Aviso de Segurança URGENTE
Registro ANVISA 10216710345

Azurion 7M20 com suporte FlexArm

O movimento motorizado longitudinal pode não funcionar de forma adequada

06-Agosto-2024

Figura 1: O suporte FlexArm é um suporte monopiano montado no teto com um detector de 20 polegadas

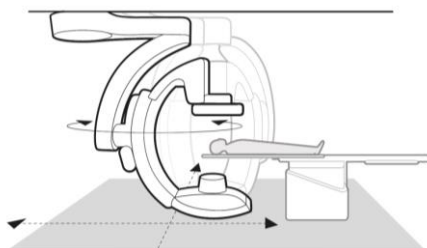
A Philips tomou conhecimento de um possível problema de segurança com os sistemas Philips Azurion 7M20 com suporte FlexArm (Figura 1), o que pode resultar em risco para os pacientes. Este aviso de segurança URGENTE é destinado a informar sobre:

Figura 4: Localização do rótulo de identificação do sistema

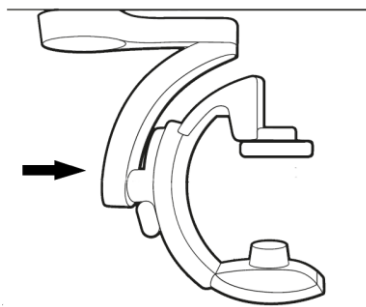
O nome do produto do sistema e o número do modelo são encontrados no rótulo de identificação do sistema no suporte FlexArm (Figura 4).
